СОЕДИНЕНИЯ ТРУБОПРОВОДОВ РЕЗЬБОВЫЕ.
ШТУЦЕРА ПЕРЕБОРОЧНЫЕ

Threaded pipeline connections.
Partition unions.
Construction and dimensions

ГОСТ
21872-78*

Изменение № 4 ГОСТ 21872—78 Соединения трубопроводов резьбовые. Штуцера переборочные. Конструкция

2. Конструкция и основные размеры переборочных штуцеров должны соответствовать указанным на чертеже и в таблице.

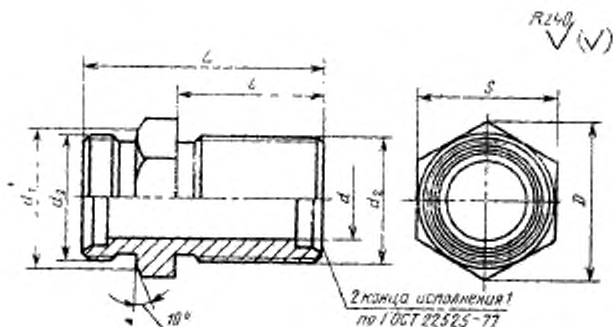
Пункт 2. Чертеж. Наименования. Исключить слова: «для ввертывания», «для приварки»; заменить значение шероховатости: Rz 40 на 12,5; таблица. Графа «Наружный диаметр трубы D_n ». Для группы 2 заменить значения: 16 на (16); 34 на (34);

Пункт 2. Чертеж. Исполнение 1. Заменить значение: 10^* на 10^* max; таблица. Заменить наименование графы: «Условный проход D_y » на «Номинальный размер (условный проход) $DN(D_y)$ »;

графы I, L . Заменить предельное отклонение: $\pm \frac{IT16}{2}$ на $\pm 0,3$;

графа «Масса 1000 шт., кг, не более». Заменить значения для исполнений: 1 — 32 на 37,9; 40 на 48,4; 52 на 66,4; 62 на 79,6; 126 на 170,3; 156 на 200,0; 173 на 236,0; 232 на 327,0; 368 на 548,4; 482 на 585,0; 65 на 61,7; 82 на 83,0; 106 на 109,0; 120 на 135,0; 145 на 170,0; 175 на 194,0; 285 на 329,0; 445 на 450,0; 639 на 673,0; 990 на 1042,0;

2 — 221 на 160; 264 на 190; 361 на 230; 415 на 240; 670 на 420; 1069 на 550; 1505 на 725; 2293 на 950;

для исполнения 2 группы 2 и для D_n 3 и 4 группы 3 исключить все значения; для условных проходов 12,0 и 32,0 (группа 2) таблицу дополнить размерами:

графа «Наружный диаметр трубы D_n ». Заменить значение: 14 на (14);

графы d , d_1 , L изложить в новой редакции: (см. с. 24);

графа D . Для группы 3 заменить значение: 69,3 на 75,0;

графа S . Для группы 3 заменить значение: 60 на 65;

графа «Масса 1000 шт., кг, не более». Исключить слова: «не более»;

графа d_2 . Заменить значение: M27×2 на M26×1,5 (M27×2);

графа l . Заменить предельное отклонение: $\pm 0,3$ на $\pm 0,2$;
